第12回 特定兼用キャスクの設計の型式証明等に係るヒアリング
(2021年4月9日)

発電用原子炉施設に係る特定機器の設計の型式証明申請 (審査会合コメント回答、設置許可基準規則への適合性)

日立GEニュークリア・エナジー株式会社

1.1 コメント回答(コメントNo.10)

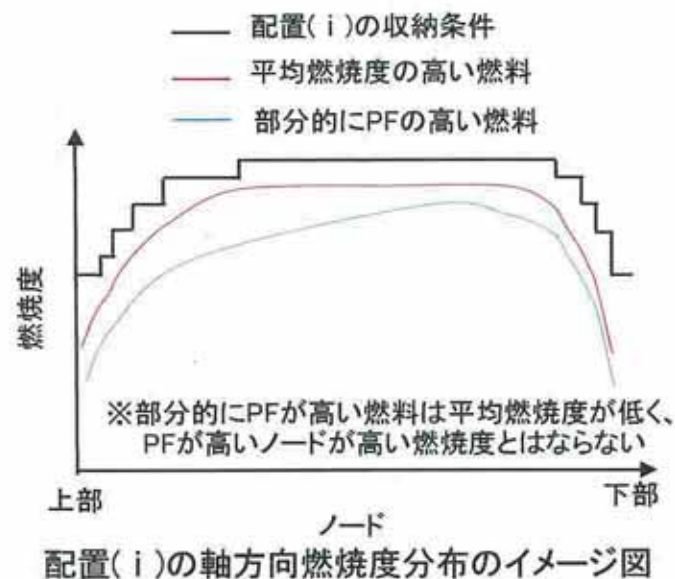
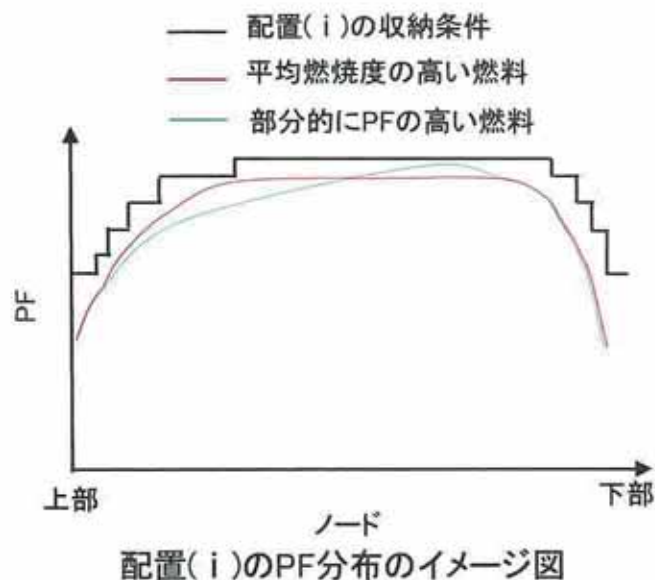
No.	受領日	コメント内容	該当条文	コメント回答	対応状況
9	2020/8/6 審査会合	地震時の評価について、トラニオンの固定方法の適用範囲を示すこと	第四条	設置方法⑤について、兼用キャスクはトラニオンを介して貯蔵架台に支持される。兼用キャスク告示の地震力が作用してもトラニオンがおおむね弾性範囲に留まることを評価条件とする。 【詳細は、資料3-1に示す】	次回審査会合 で回答
10	2020/8/6 審査会合	特定兼用キャスクの評価で示されている使用済燃料体の燃焼度と電力事業者の管理値には、燃焼度計算に用いる計算機プログラムの違いによる差異が生じるため、特定兼用キャスクへの使用済燃料集合体の収納体数等の収納条件検討における、この相違への考慮の考え方を説明すること	第十六条 遮蔽、除熱	使用済燃料の軸方向燃焼度分布は、事業者が炉心解析コードで評価した値である。崩壊熱量、線源強度等を計算する燃焼解析コードでは、入力条件やオプション設定の初期濃縮度、ウラン重量、核データの断面積ライブラリ等において、保守的な崩壊熱量、線源強度になるように設定しているため、入力条件としての燃焼度については、炉心解析コードの計算誤差は入力条件に取り込んでいない。その保守性は確認している。 【詳細は、資料1-4に示す】	次回審査会合 で回答
11	2020/10/5 審査会合	貯蔵時の設置方法②(よこ置き)で使用する貯蔵用緩衝体の説明方針について、貯蔵用緩衝体の評価条件として、輸送用緩衝体の条件を用いる場合には、その適用性について、定量的に説明すること	第四、十六 条	(今後詳細をご説明する)	次回以降の審査会合 で回答 予定
12	2020/10/5 審査会合	貯蔵時の設置方法②について、貯蔵用三次蓋及びモニタリングポートカバープレートを有する構造とする場合には、具体的な条件について説明すること	全般	貯蔵時の閉じ込め機能に必要な一次蓋及び二次蓋の取付け用ボルト、シール部に使用する金属ガスケット、輸送時の閉じ込め機能に必要な三次蓋及びモニタリングポートカバープレートの取付け用ボルト、シール部に使用するリングについては、兼用キャスクの構成機器として分類する。	次回審査会合 で回答

HDP-69BCH(B)型は3つの燃料収納条件を設定している。そのうち、配置(i)、(iii)は、収納条件とする使用済燃料の軸方向燃焼度分布を保守的^{*}に設定しており、軸方向燃焼度分布の確認は不要である。

一方、配置(ii)では、使用済燃料プールに保管されている使用済燃料 \square の軸方向燃焼度分布を調査し、その調査結果から、一部の燃焼度の高い燃料が収納対象外となるものの、配置(i)、(iii)よりも合理的に収納できる使用済燃料の軸方向燃焼度分布を設定した。そのため、兼用キャスクへの収納時において、事業者によって軸方向燃焼度分布は確認されるものとした。なお、設定した軸方向燃焼度分布が包含されない使用済燃料については、HDP-69BCH(B)型の収納対象外とする。

注記1*: 調査対象の全ての使用済燃料の軸方向燃焼度分布を包絡でき、かつ各ノードの燃焼度と平均燃焼度の比(ピーキングファクタ:PF)の分布とした場合でも包絡できる収納条件とした(下図参照)。

○設置方法②で使用する貯蔵用緩衝体の設計成立性の説明方法(1)

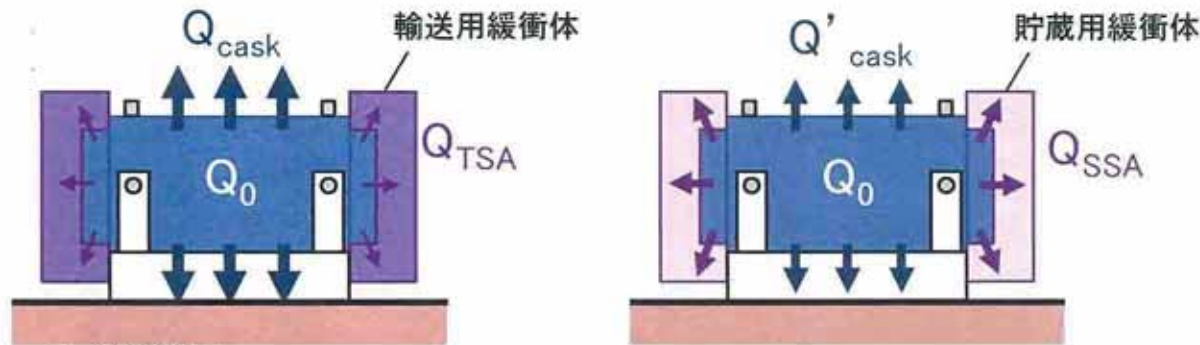
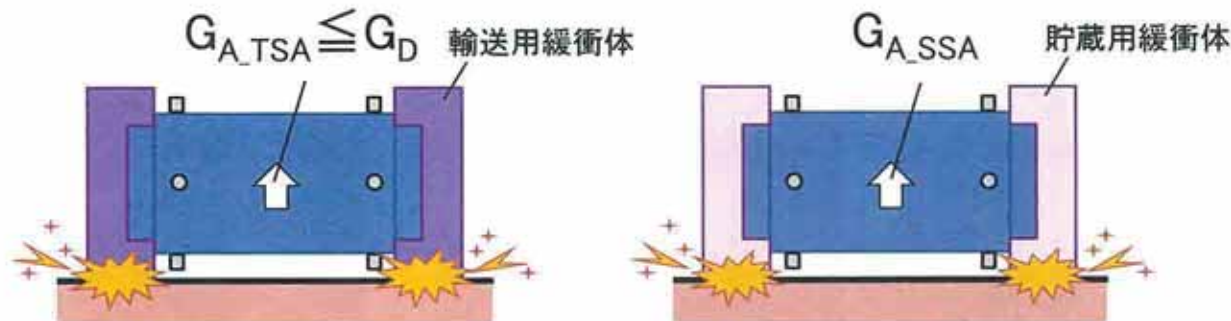
No.	受領日	コメント内容	該当条文	コメント回答	対応状況
14	2020/10/5 審査会合	周辺施設として分類する設備について、貯蔵用三次蓋、輸送用三次蓋等の設備も分類の考え方を再検討し説明すること	全般	輸送用三次蓋は、容器本体と一体となって外運搬時の閉じ込め機能を有することから兼用キャスクとして分類する。一方、貯蔵用緩衝体及び貯蔵用三次蓋については、兼用キャスクに取り付けて耐震機能を達成することから支持構造物と同じ周辺施設として分類する。なお、貯蔵用三次蓋は、閉じ込め機能を有しないため、貯蔵用緩衝体取付用フランジに名称変更する。型式証明申請では、輸送用緩衝体と三次蓋(一部改造)を装着した状態での放熱量、設計加速度を、事業者がサイト条件を考慮した上で貯蔵用緩衝体及び貯蔵用緩衝体取付用フランジを設計する際に満足すべき境界条件として申請する。なお、設置変更許可では設計方針に変更がないこと、設工認申請では、貯蔵用緩衝体及び貯蔵用緩衝体取付用フランジの詳細設計を、事業者からの申請に含めていただくものとする。	次回審査会合 で回答
15	2020/10/5 審査会合	型式証明で申請する設置方法について、設置方法②及び設置方法⑤(よこ置き)における貯蔵架台の具体的な固定方法を説明すること	全般	設置方法②は、貯蔵用緩衝体等の装着により蓋部が金属部に衝突しない方法で申請し、貯蔵架台は地盤によって十分に支持されることを要しない。設置方法②は、兼用キャスクの両端に貯蔵用緩衝体を装着していることから、仮に兼用キャスクが転倒しても安全機能が損なわれることはないため、貯蔵架台及びトラニオンの固定を要しない。一方、設置方法⑤(よこ置き)は、基礎等に固定する方法で申請し、貯蔵架台は、基礎ボルト等により基礎に支持され、基礎は地盤の十分な支持が期待されることを前提条件とする。兼用キャスクはトラニオンを介して、貯蔵架台に固定され、トラニオンが健全である限り転倒することはない。兼用キャスクの安全機能が損なわれることはない。	次回審査会合 で回答

$$Q_{TSA} \leq Q_{SSA}$$

型式証明では、最も厳しい輸送荷姿の放熱量を貯蔵用緩衝体の条件とする。

設置(変更)許可申請では、緩衝体装着時の放熱量を輸送荷姿以上とする設計方針であることを確認いただく。

$$G_{A_SSA} \leq G_D$$

型式証明では、転倒時の衝撃加速度が輸送荷姿での設計加速度*1以下となる設計とする。

詳細な荷重条件に基づいた具体的な評価については、型式指定又は設工認で確認いただく。

○兼用キャスクと周辺施設の種類

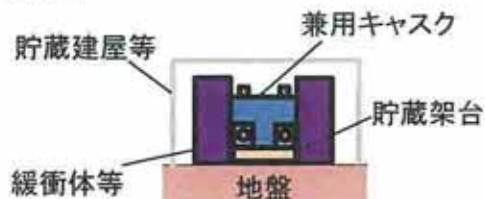
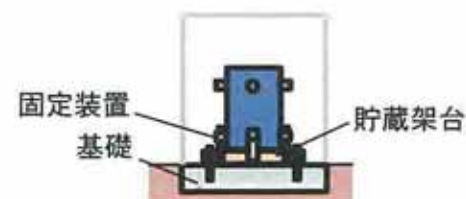
13	2020/10/5 審査会合	蓋部以外の兼用キャスクに使用する部品(金属ガスケット、ボルト等)についても説明すること	全般	一次蓋、二次蓋、三次蓋取付け用のボルト、一次蓋及び二次蓋のシール部に使用する金属ガスケット、三次蓋及びモニタリングポートカバープレートのシール部に使用するリングについては、兼用キャスクの構成部品として分類する。	次回審査会合 で回答

分類	名称	担保すべき安全機能		兼用キャスクによる乾式貯蔵の構成機器(型式申請書に記載)	審査で確認いただく安全機能					
		貯蔵時 ^{*1}	輸送時		型式証明	設置(変更)許可	型式指定		設計承認	設工認
							貯蔵	輸送		
兼用キャスク	兼用キャスク本体(バスケットを含む)	4つの安全機能	4つの安全機能	◎	◎	—(同左)	◎	◎	—(同左)	—(同左)
	一次蓋(ボルト ^{*2} 含む)	遮蔽 閉じ込め	遮蔽	◎	—	—	—	◎	—(同左)	—
	二次蓋(ボルト ^{*2} 含む)									
	三次蓋(ボルト ^{*2} 含む)	—	閉じ込め	◎	—	—	—	◎	—(同左)	—
	金属バスケット ^{*2} (一次蓋、二次蓋)	閉じ込め	閉じ込め	◎	◎	—(同左)	◎	◎	—(同左)	—(同左)
	モニタリングポートカバープレート ^{*2} (輸送用)	—	閉じ込め	◎	—	—	—	◎	—(同左)	—
	Oリング ^{*2} (三次蓋、モニタリングポートカバープレート)	—	閉じ込め	◎	—	—	—	◎	—(同左)	—
周辺施設	貯蔵用緩衝体	②: 地震防護 ⑤: —	—	②: ◎ ⑤: —	②: ◎ ⑤: —	—(同左)	②: ◎ ⑤: —	—	—	②: ◎ ⑤: —
	貯蔵用緩衝体取付用フランジ(モニタリングポートカバープレート含む)	②: 地震防護 ⑤: —	—	②: ○ ⑤: —	②: ○ ⑤: —	—(同左)	②: ○ ⑤: —	—	—	②: ○ ⑤: —
	貯蔵架台(固定装置を含む)	②: — ⑤: 地震防護	—	②: — ⑤: —	—	②: △ ⑤: ◎	—	—	—	②: △ ⑤: ◎
	監視装置	監視機能	—	◎	—	—	—	—	—	◎
外運搬するために必要な機器	輸送用緩衝体	—	落下時の外力防護	◎	—	—	—	◎	—(同左)	—

*1: ②、⑤は、下図に示す通り、設置方法②(緩衝体等の装着により蓋部が金属部に衝突しない方法)、設置方法⑤(トランシオンによって兼用キャスクを基礎等に固定する方法)をそれぞれ示す。

○臨界解析の燃料条件と保守性の考え方¹⁾

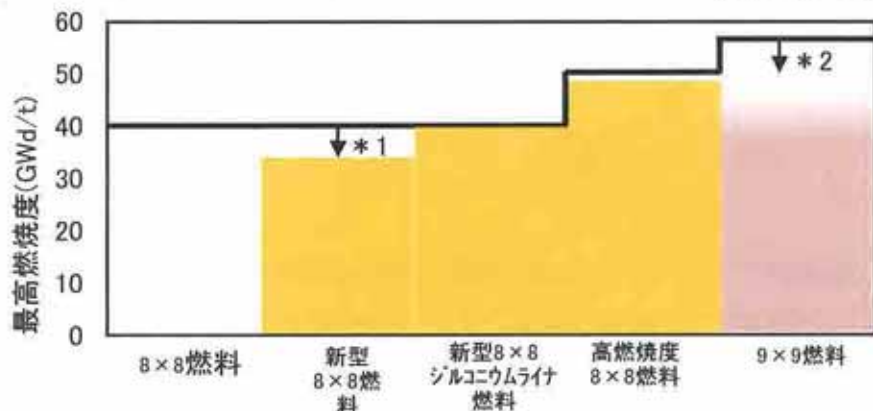
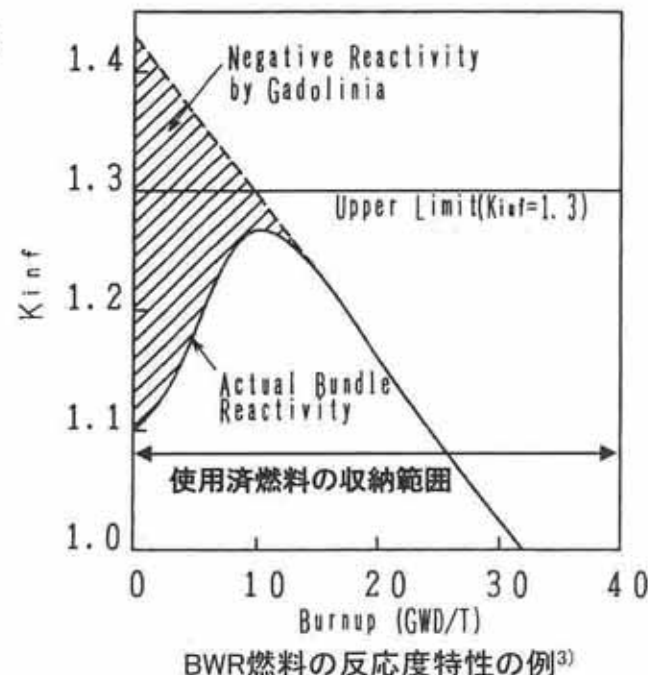
No.	受領日	コメント内容	該当条文	コメント回答	対応状況
16	2020/10/20 審査会合	臨界等の安全機能に係る評価について、前提としている評価条件の考え方について説明すること。また、過度に保守性を持たせている理由についても説明すること	第十六条	HDP-69BCH(B)型は、収納できる使用済燃料の条件として、燃焼度は上限のみ設定している。臨界防止の観点では、燃焼度の上限値より小さい燃焼度で反応度のピークが存在する。したがって、対象となる使用済燃料の反応度が最も高くなる条件を包絡できる燃料モデルで評価を実施する。また、IAEA輸送規則の要件も踏まえて、十分に保守性のあるモデルで臨界解析を実施する。 【詳細は、資料1-3に示す】	次回審査会合 で回答
17	2020/10/20 審査会合	閉じ込め機能の設計方針について、60年間の設計貯蔵期間経過時の一次蓋と二次蓋間の圧力が大気圧まで低下すると設定している理由を説明すること。また、閉じ込め監視機能の成立性について説明すること	第十六条	一次蓋と二次蓋の蓋間の圧力を測定する圧力センサを設置できる設計とすることにより閉じ込め機能を監視する。蓋間の容積は、兼用キャスク内部の容積より十分に小さく、一次蓋から漏えいが生じ、蓋間圧力が大気圧まで低下しても、兼用キャスク内部の圧力は大気圧を超えることはない。仮に蓋間の圧力が低下した場合には、再充填することで、蓋間圧力は大気圧以上に回復できる設計としている。兼用キャスク内部が負圧を維持できるように、使用する金属ガスケットが確保可能な密封性能(金属ガスケットの設計漏えい率)は、設計貯蔵期間経過後も大気圧以下であるものとする。 【詳細は、資料1-6に示す】	次回審査会合 で回答
18	2020/10/20 審査会合	緩衝体の経年変化の影響を考慮しても特定兼用キャスクの基準適合性を確保できるとする設計方針について、申請範囲の再整理結果を踏まえて、考え方を説明すること	第十六条	緩衝体は、外運搬するために必要な機器、あるいはそれを例にした周辺施設としていることから、緩衝体の経年変化の影響については、後段の型式指定の申請の外運搬規則への適合性の中でご説明する。	次回審査会合 で回答

- ・HDP-69BCH(B)型への使用済燃料の収納条件は、燃焼度の上限値以下であることとしているため、上限値以下の燃焼度であれば、低燃焼度の燃料も収納できる仕様としている。
- ・除熱機能及び遮蔽機能の観点では燃焼度が最も高い条件が厳しいが、臨界防止の観点では、燃焼度の上限値より小さい燃焼度で反応度のピークが存在する。したがって、対象となる使用済燃料の反応度が最も高くなる条件を包絡できる燃焼を考慮しない燃料モデルで評価を実施する。
 乾燥時: 水のない状態ではガドリニアの中性子吸収効果を期待できないことから、燃焼度0 GWd/t(燃焼を考慮しない) の燃料モデルで評価
 冠水時: ガドリニアの中性子吸収効果を考慮し、反応度のピークを包絡できる燃料モデル(ガドリニアクレジットモデルバンドル)で評価
- ・なお、放射性物質安全輸送規則(IAEA輸送規則)より、燃焼度を考慮した場合、収納の前に未臨界度の測定が必要とされており、臨界防止機能は、他の安全機能よりも厳密な安全管理を要求されている。以上より、兼用キャスクの臨界解析は、十分に保守性を持たせた燃料モデルで解析を行う。

貯蔵期間中の兼用キャスク本体内部圧力²⁾

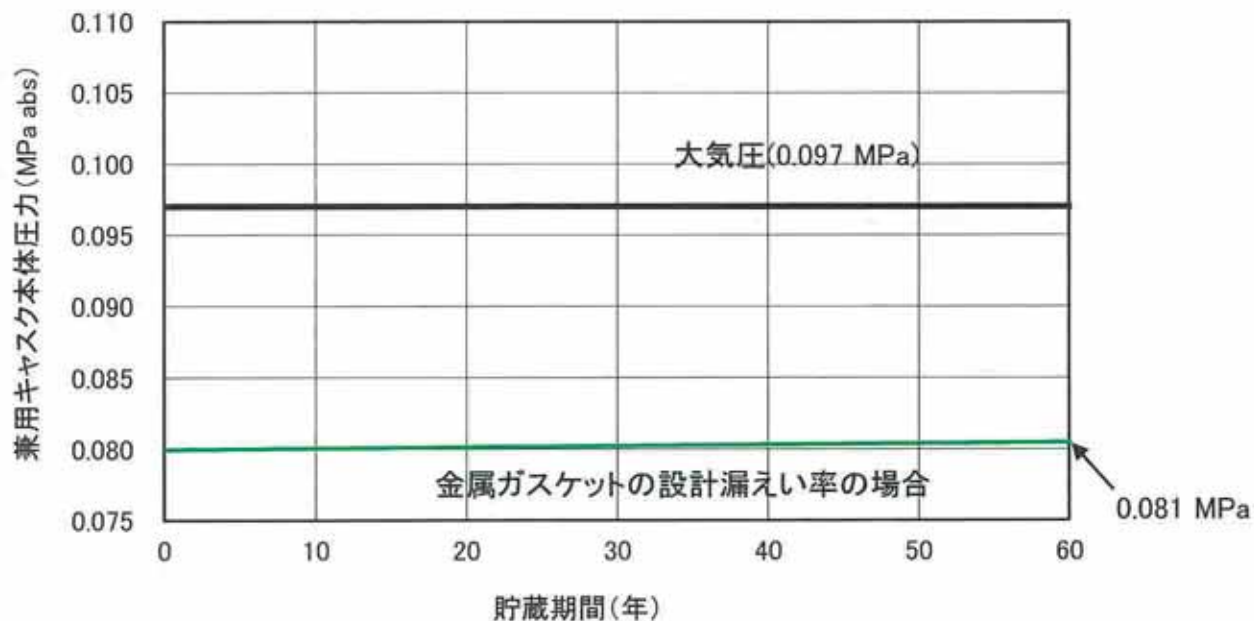
○漏えい率と内部圧力の関係¹⁾

- ・兼用キャスクが負圧を維持できるように、使用する金属ガスケットが確保可能な密封性能(金属ガスケットの設計漏えい率)は、設計貯蔵期間経過後も大気圧以下であるものとする。なお、金属ガスケットの単体の性能だけでなく、兼用キャスクの蓋部に金属ガスケットを組み込んだ状態の気密漏えい検査時の検査精度も考慮して、設定する。
- ・金属ガスケットの設計漏えい率が約 10^{-7} Pa・m³/sであれば、設計貯蔵期間60年後の兼用キャスク本体内部圧力は0.081 MPa程度となり、初期圧力0.080 MPaに対してほとんど変化せず、大気圧0.097 MPa以下であり、十分に負圧を維持することができることを確認した。
